**Forum mondial de l'harmonisation
des Règlements concernant les véhicules**

116^e sessionGenève, 1^{er}-5 avril 2019

Règlement ONU n° 26 (Saillies extérieures des voitures particulières)**Proposition de complément 4 à la série 03 d'amendements
au Règlement ONU n° 26 (Saillies extérieures des voitures
particulières)****Communication de l'expert de l'Organisation internationale
des constructeurs d'automobiles***

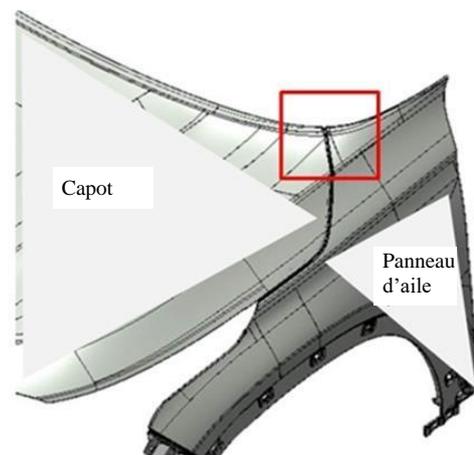
Les prescriptions du paragraphe 5.4 ne s'appliquent pas aux arêtes en tôle suivantes : bord arrière du capot et bord avant du coffre arrière.

Le bord arrière du capot inclut l'extension de ce bord vers la gauche et vers la droite (par exemple comme bord supérieur de l'aile ou comme bord du montant avant), et d'autres bords d'éléments de carrosserie orientés vers l'intérieur qui n'entrent pas facilement en contact avec les usagers vulnérables de la route peuvent être arrondis. ».

3. Cette justification est tout aussi valable pour les bords arrière des ailes ou les bords arrière des montants avant s'ils s'étendent du bord arrière du capot vers la gauche et vers la droite.
